改善箇所説明図②

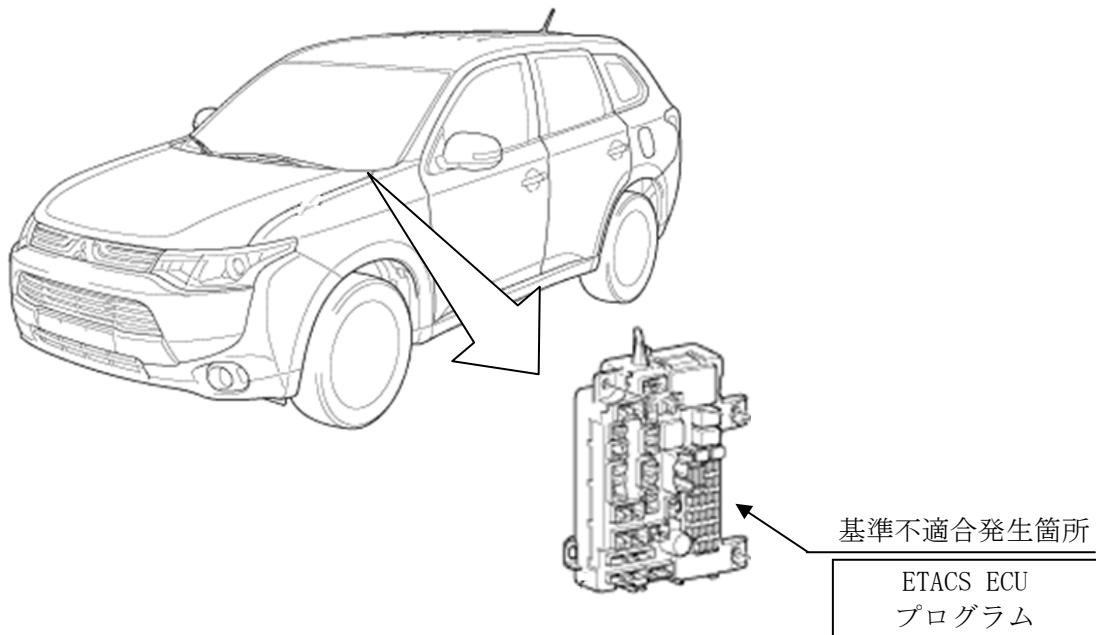
ETACS ECU（方向指示器、非常点滅表示灯などを制御するECU）のプログラムが不適切なため、エレクトリックテールゲート作動時のハザードアンサーバック（非常点滅表示灯点滅による作動受付確認）が作動しない場合があります、このとき、方向指示器レバーの操作をおこなっても方向指示器が点灯しない。

全車両、ETACS ECU のプログラムを対策品に書き換える。

なお、改善措置用部品の供給に時間を要することから、当面の暫定措置として、全ての使用者に不具合の内容を通知し、交換部品の準備が整うまでの間、エレクトリックテールゲートを使用した際には、走行前に非常点滅表示灯スイッチを操作して頂くことを要請する。
